## 改善箇所説明図

HSA制御ユニット

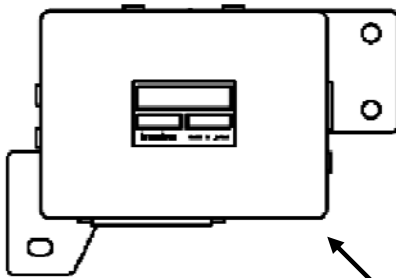
不具合発生箇所

坂道発進補助装置（HSA：ヒル・スタート・エイド）の制御ユニットにおいて、不適切な電解コンデンサを装着したため、当該ユニットの電子基板に過大な電流が流れるものがある。そのため、そのままの状態で使用を続けると、電子基板が損傷してHSAが作動しなくなるおそれがある。

全車両、HSA制御ユニットを良品に交換する。

識別：助手席側ドアの内側に識別シール（緑色）を貼付する。
